産業用イーサネット向け耐環境コネクタ IE-PS-V01 および V4 のハウジング色変更のお知らせ

■ 変更内容

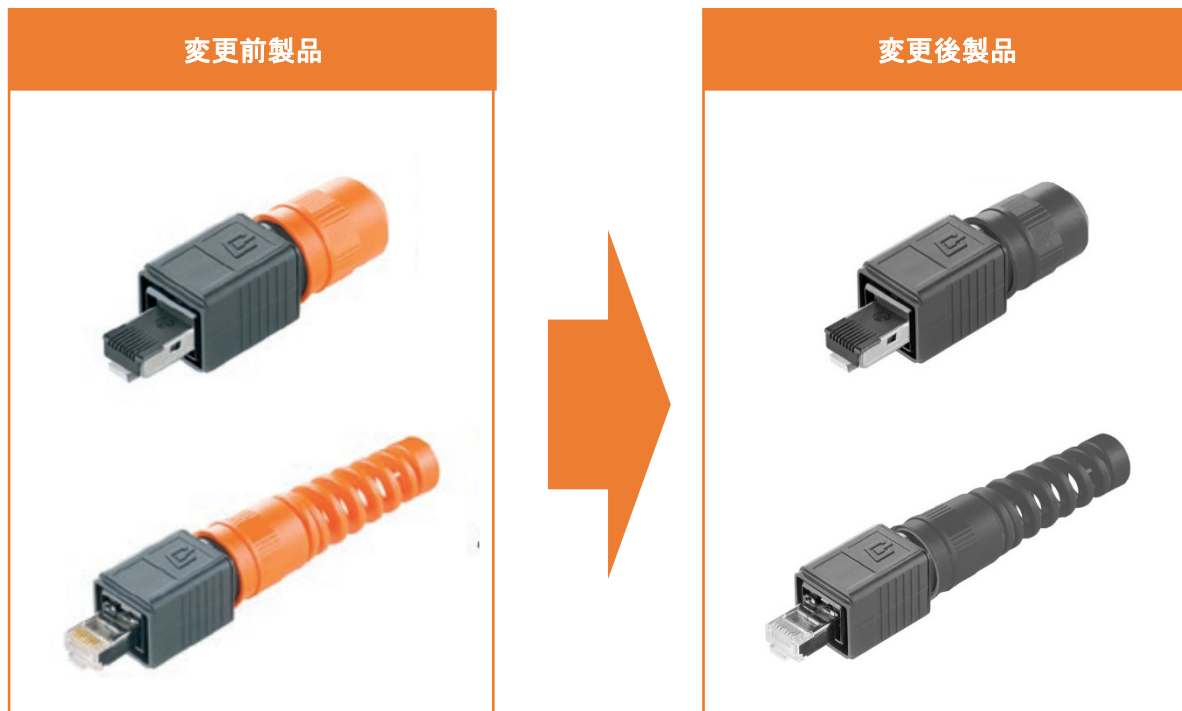
この度、弊社 産業用イーサネット向け耐環境コネクタ IE-PS-V01 および V4 のハウジング色を変更させていただく事となりました。
この変更による該当製品の品番、ハウジング色以外の仕様変更はございません。
現在該当製品をご利用中のお客様には、ご面倒をおかけいたしますが、何卒ご理解のほど
よろしくお願い致します。
